13.06.2025
nr 4.1-13/6237

Narva Soldina linnaosa põhikooli hoone arhitektuurivõistlus
(hanke viitenumber 289209)

ŽÜRII PROTOKOLL

„Südamik“

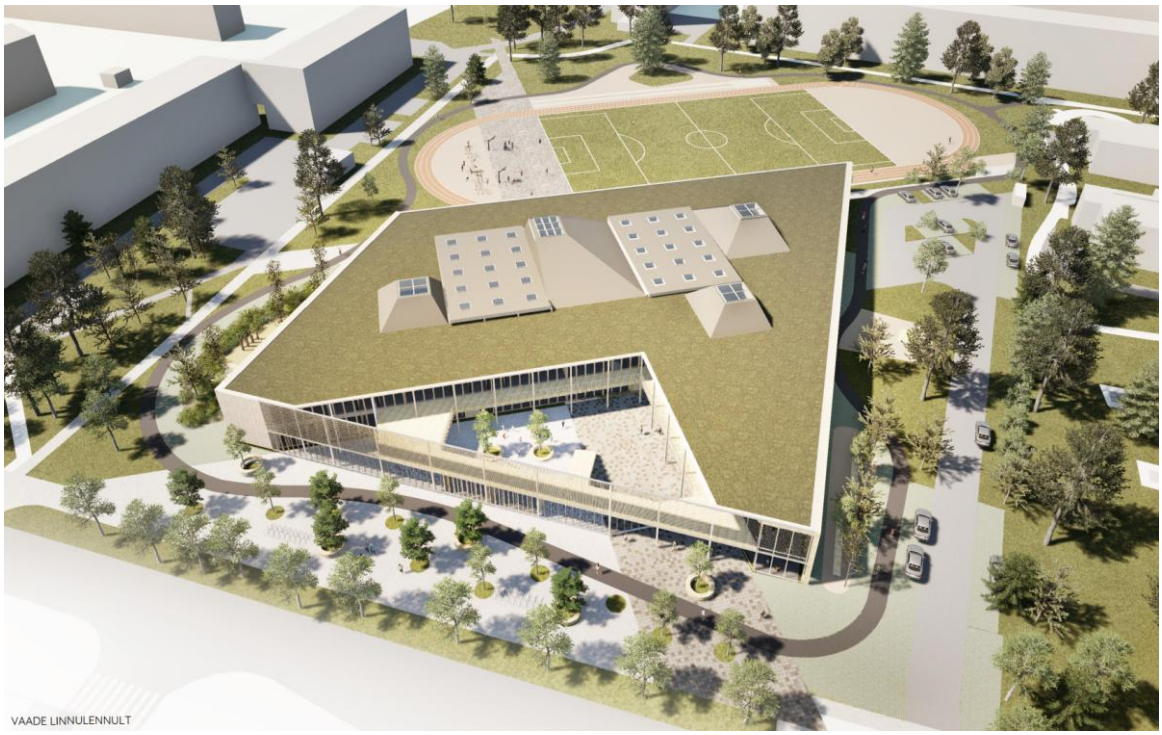
- Selge mahulise ja funktsionaalse struktuuriga hoonestus.
- Välialade lahendus tugev. Aktiivne vöö (ringpromenaad + õppepesad) on väga hea mõte. HEV-i osal on oma mänguväljak.
- Tegeleti staadioni ala vahekasutusega.
- Lõiked on väga ilusad.
- Katusekuplid ja katuseaknad loovad hea siseruumikvaliteedi.
- Võimla ja aula on kasutuses kogu koolipäeva jooksul (seos avaliku ruumiga).
- Enamikus fassaadi perimeetri ääres asuvatest klassiruumidest on tagatud piisav päevavalgus, v.a ringrõdu all.
- Atraktiivsed õppepesad /puhkealad hoone keskel
- Kavand näitab konstruktiivset mõistmist.

- Ruutmeetritega „lõhki“ (1000 m^2 üle). Suur ehitisealune pind.
- Maastiku lahendus on pigem tagasihoidlik.
- Linnalik põhitelg on pigem virtuaalne, sest jookseb maja kaudu (st mitte avalik) ja üle spordiala.
- Peasissepääsu asukoht ei ole selge Mõisa tänavalt vaadates. Pikk ringrõdu ei ole arusaadavalt argumenteeritud ja varjab sissepääsu.

— Avaliku ruumi elemendid asuvad osaliselt krundipiirist väljaspool (eramaal).
— Parkimine halvas kohas (liiga lähedal lasteaiale).
— HEV-i väliala on liiga lähedal parklale ja majandussissepääsule.
— WCd on puudu.
— Aknata tehnoloogiaklass keldris.
— Riietusruumid ei asu võimlaga samal korrusel.
— Fassaadi lahendus vajab edasiarendamist (esmamulje mõjub tänavavaate visuaalidel „puurilikult“).
— Kallid konstruktiivsed lahendused, mille kogus ja kõrgus pole tugevalt argumenteeritud (katusekuplid / -aknad, suured klaasfassaadipinnad).
— Žürii pole veendunud, et vana koolihoone varemete näitamine I etapil on hea mõte naabruskonna jaoks. Kuigi idee on taaskasutuse ja materjalide väärindamise mõistes eesrindlik, siis kohalikud elanikud ei pruugi nõukogudeaegseid varemeid oma kodude hoovis hästi vastu võtta.

„Vigri“

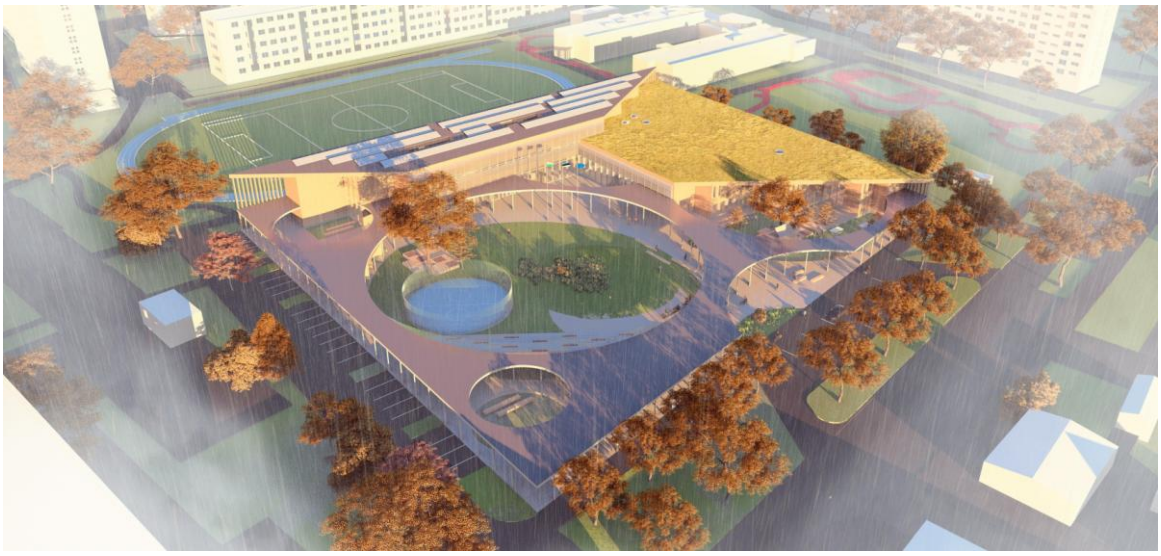
- Klassiruumid õiget pidi.
- Sümpaatsed HEV-magamistoad, tekib kodutunne.
- Katuse all on tore läbi viia tunde soojemal perioodil.
- Ringrada ümber staadioni.
- Sõbralik, soe siseruum.

- Sissesõit ja parkimine on naaberkinnistul, mis on eraomandis.
- Drop-off ala meenutab McDrive-i. Jalakäija, kes liigub mööda Mõisa tänavat, suunatakse jõnksuga kooli poole. Tekib oht, et inimesed hakkavad valima sirget loomulikku teed ja haljasalale tekib kole mudarada.

- Väga suur ehitisealune pind.
- Hoone struktuur on kohati juhuslik.
- Varjend plaaniliselt ei toimi.
- Välialade lahendus ei vasta võistlusülesandele. Koolihoone ühendus välialaga on halb. Peasissepääsuni jõudmine on keeruline ja ebaselge.

- Suur varikatus tundub olevat kallis lahendus.
- Maja taga asuval staadionil pole väiksemaid tegevusalasid. Tekib oht, et pool krunti jääb kasutamata.
- Eraldi aula puudub (võistlusülesandes küsitud).

- Sissepääs ja trepistik ei ole omavahel heas suhtes.
- Administratiivne plokk ei teeninda mõlemat kooli osa.
- Suure varikatuse tõttu ei saa esimese korruse ruumid piisavalt päevavalgust.

- Arvukad liiklusalad, suur ehitusalune pind.
- WC-plokk on liiga väike.
